## 玄海原子力発電所4号炉高燃焼度燃料の使用に伴う原子炉設置変更許可申請 コメントリスト(燃料体熱・機械設計関連)

燃料体等の取扱施設及び貯蔵施設の  
変更箇所に関する補足について

2024年1月  
九州電力株式会社

図1 玄海原子力発電所の燃料取扱施設及び貯蔵施設の対象燃料※1、2

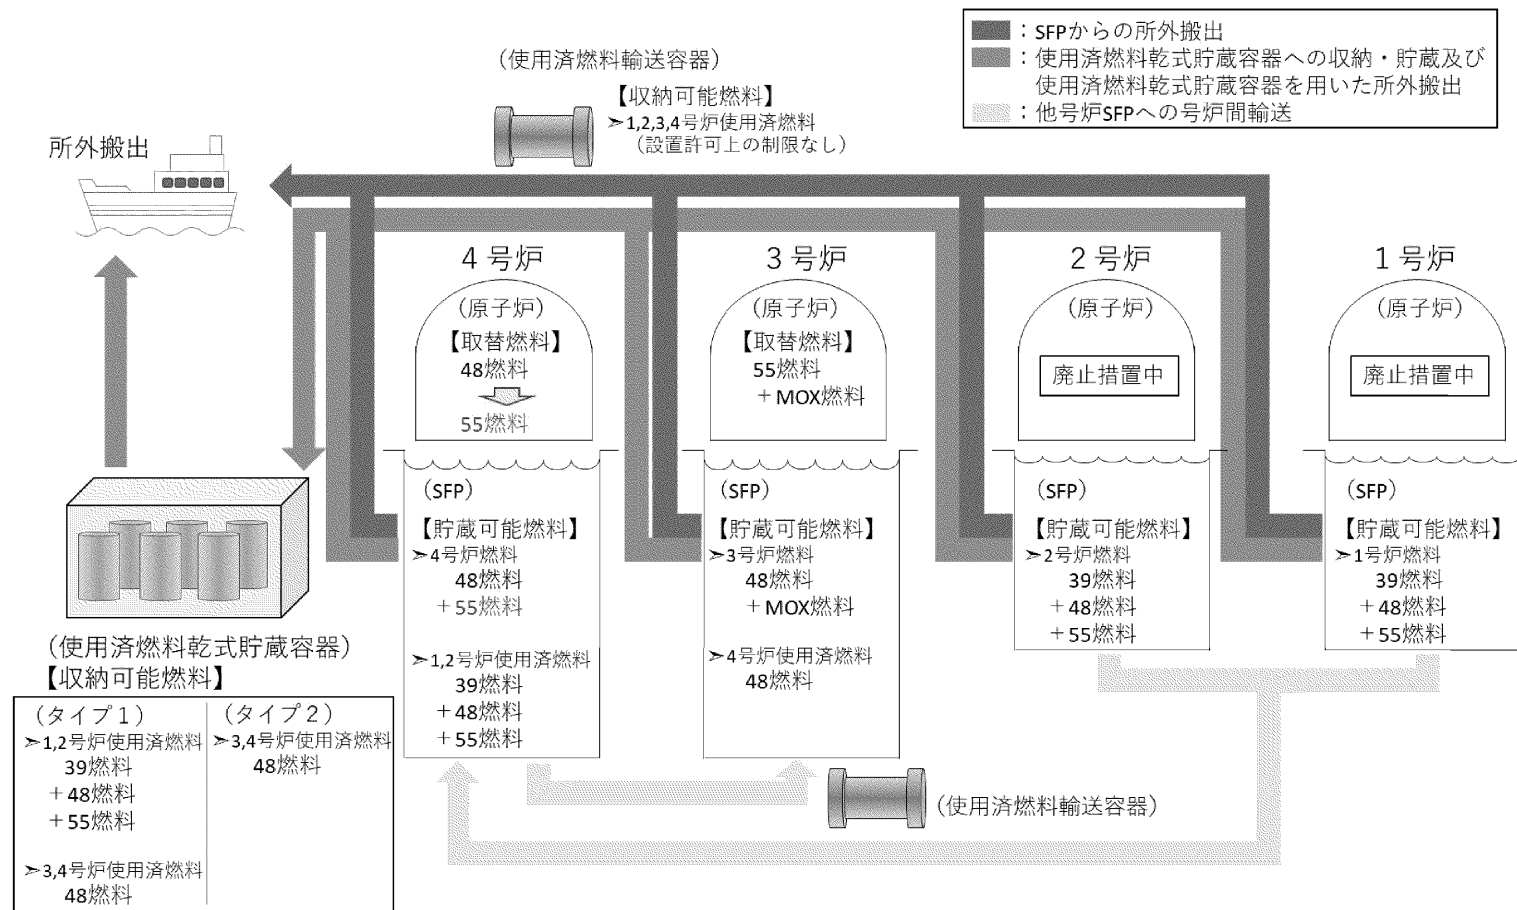
10	申請条文整理表 (8/22付け資料1)	設置許可基準規則16条1項1号 本文五号二、核燃料物質の取扱施設及び貯蔵施設の構造及び設備 は今回の申請で変更があるが、「新燃料の搬入から使用済燃料の搬出までの取扱いにおける設計方針に変更はない」の「設計方針」とは何を指すのか。	<ul style="list-style-type: none"> <li>・資料1-4「燃料体等の取扱施設及び貯蔵施設の変更箇所に関する補足について」にて、「新燃料の搬入から使用済燃料の搬出までの取扱いにおける設計方針に変更はない」ことを説明する。</li> </ul>	今回ご説明

玄海原子力発電所の燃料体等の主な取扱施設及び貯蔵施設における、取扱又は貯蔵対象となる燃料体等の概要を図1に示す。また、本申請による変更箇所を同図の赤字にて示す。本申請において、4号炉において取替燃料として燃料集合体最高燃焼度 55,000MWd/t の高燃焼度燃料（以下「高燃焼度燃料」という。）を使用することとしているが、図1に示すとおり4号炉以外の燃料体等の取扱施設及び貯蔵施設に変更を加えるものではない。
